Sanierung Freibad Groß-Umstadt

Erläuterungen Einsparpotentiale - Beckenreduzierung

Erläuterungen Einsparpotentiale - Abplanung Attraktionselemente

Erläuterungen Einsparpotentiale – Weiternutzung Bestandsgebäude Technik

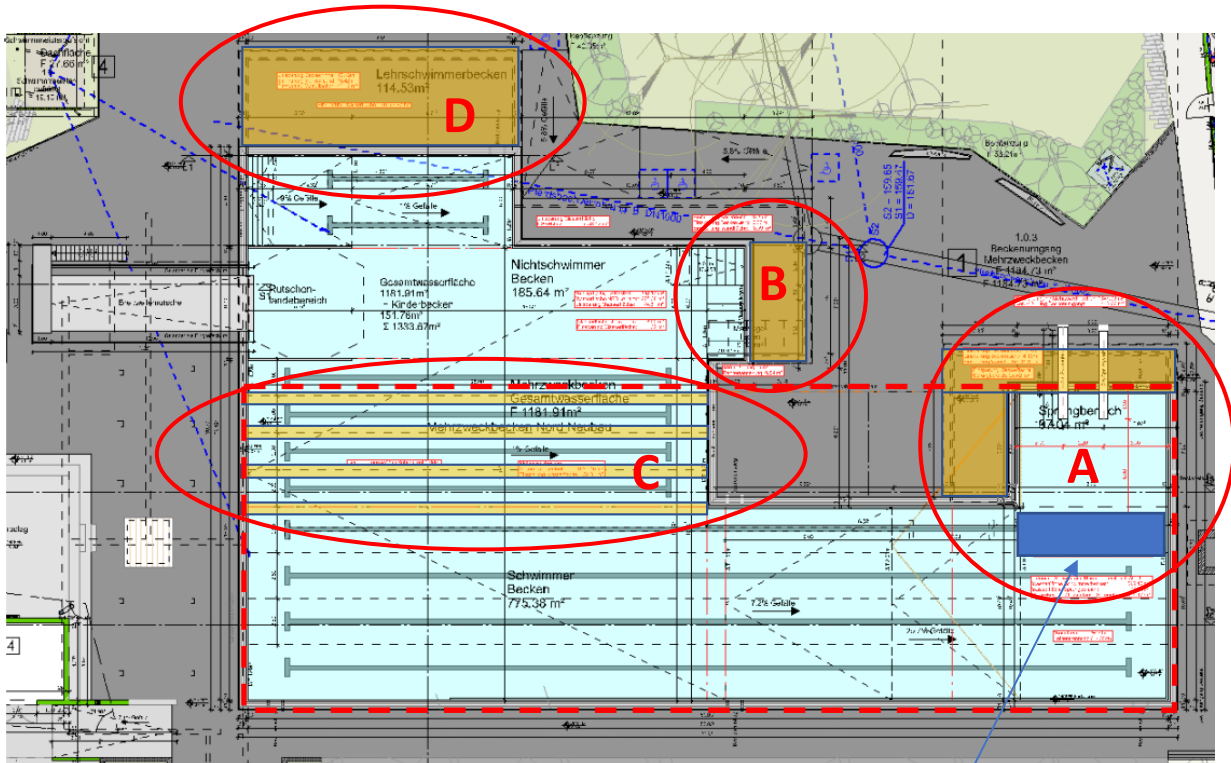
A – Reduzierung Sprungbereich

Der Sprungbereich bleibt in der Kontur des vorhandenen Beckens. Hierdurch entfallen die Erdbau-Rohbau- und Gründungsarbeiten in diesem Bereich. Da dieser Bereich unter dem Grundwasserhorizont liegt, würden außerdem die ansonsten notwendigen Wasserhaltungsarbeiten in diesem Bereich entfallen.

Hinzu kommt, dass der in der Nähe verlaufende Regenwasserkanal DN1000 in diesem Bereich nicht verlegt werden müsste.

Aus baukonstruktiver Sicht ist die Maßnahme zu empfehlen, Sie birgt das größte Einsparpotential der vorgeschlagenen Maßnahmen zur Reduzierung der Wasserfläche.

Reduktion Wasserfläche ca. 45 m² - Einsparvolumen ca.: 147.000,00 EUR

B – Reduzierung Massageliegenbereich

Entfall der Nackenmassagedüsen, Reduktion der Anzahl der Massageliegen um eine auf dann 4 St.

Reduzierung der Einstiegstreppe um ca. 1,0 m Breite auf 2,0m Breite.

Die Nackenmassagedüsen könnte ggf. an anderer Stelle am Beckenrand angeboten werden. Die Verringerung der Massageliegen und der Treppenbreite stellen keine wesentliche Nutzungseinschränkung dar.

C – Reduzierung der Bahnenbreite 25m Becken

Reduzierung der Bahnenbreite von 2,50m auf 2,00m im 25m Becken. Anzahl der Bahnen bleibt erhalten (4 St). Für offizielle Wettkämpfe ist die Bahnenbreite von 2,0m nicht ausreichend, für den Schulsport und Schwimm- und Trainingsbetreib schon. Gemäß Bäderrichtlinie sollte die Bahnenbreite in NSB mindestens 2,0m betragen und wäre somit erfüllt.

D – Reduzierung Lehrbeckenbereich

Reduzierung des Lehrbeckens um 2,50m Breite auf dann 5,0m. Dadurch reduziert sich auch die Wassergewöhnungstreppe um 2,50m Breite. Die reduzierte Wasserfläche des Lehrbeckens stellt keine wesentliche Nutzungseinschränkung dar.

Abplanung Spraypark

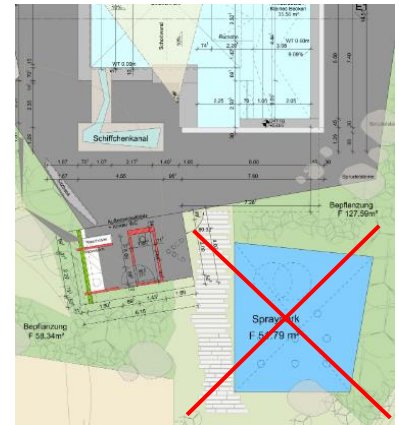
Der Spraypark besteht aus verschiedenen wasserspeienden Elementen, die zur Wassergewöhnung dienen. Die Elemente sind besonders bei kleinen Kindern sehr beliebt und der Spraypark würde ein Alleinstellungsmerkmal für das Bad bedeuten, da die umliegenden Bäder nicht darüber verfügen.

Eine nachträgliche Installation wäre möglich. Die Option müsste aber bereits jetzt in der Planung berücksichtigt werden.

Einsparvolumen **ca. 67.400,00 EUR**

Alternativ wäre auch eine reduzierte Ausführung möglich, die z.B. nur 1-2 Elemente enthält. Die Kostenersparnis ergibt sich aus dem Umfang der Reduktion.

Einsparvolumen **ca. 40.000,00 EUR**

Abplanung Breitwellenrutsche

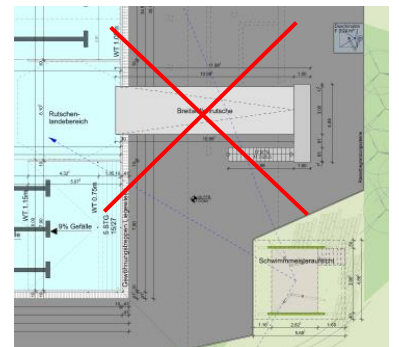
Rutschen sind ein attraktives Element für die Gestaltung von Nichtschwimmerbereichen. Breitwellenrutschen haben dabei eine hohe Nutzungskapazität und sind für eine breite Altersspanne von Kindern geeignet.

Eine nachträgliche Installation wäre möglich. Die Option müsste aber bereits jetzt in der Planung berücksichtigt werden.

Einsparvolumen **ca. 82.800,00 EUR**

Abplanung Neubau Technikgebäude und Weiternutzung vorhandenes Technikgebäude

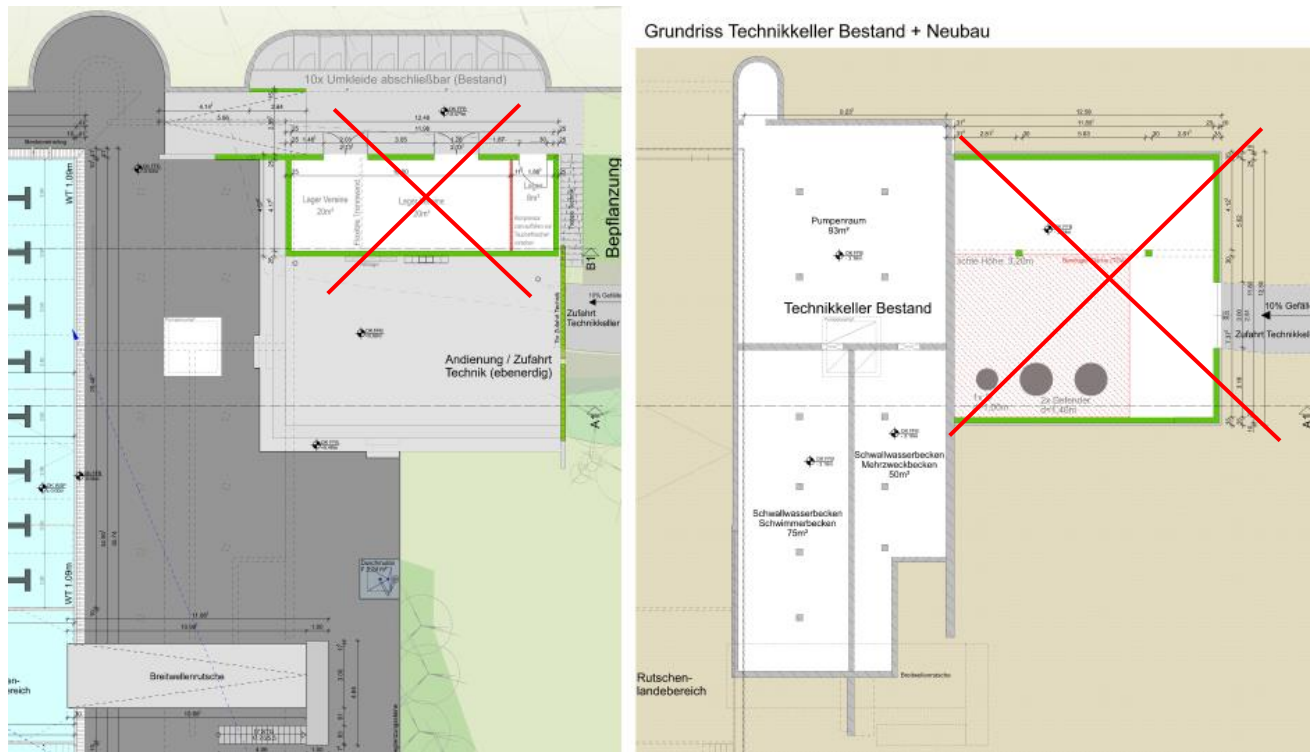
Zuschnitt und Lage des vorhandenen Technikgebäudes sind ungünstig für die Neuplanung. Der Leitungsweg bis zum Becken beträgt ca. 50 m. Hierdurch kommt es zu erhöhten Betriebskosten für zusätzliche Pumpenleistungen aufgrund der längeren Strecken.

Das vorhandene Technikgebäude müsste grundhaft saniert werden (im ermittelten Einsparvolumen bereits berücksichtigt).

Die Entfernung zum Becken bedingt eine geringere Nutzerfreundlichkeit für den Betrieb.

Einsparvolumen **ca. 78.300,00 EUR**
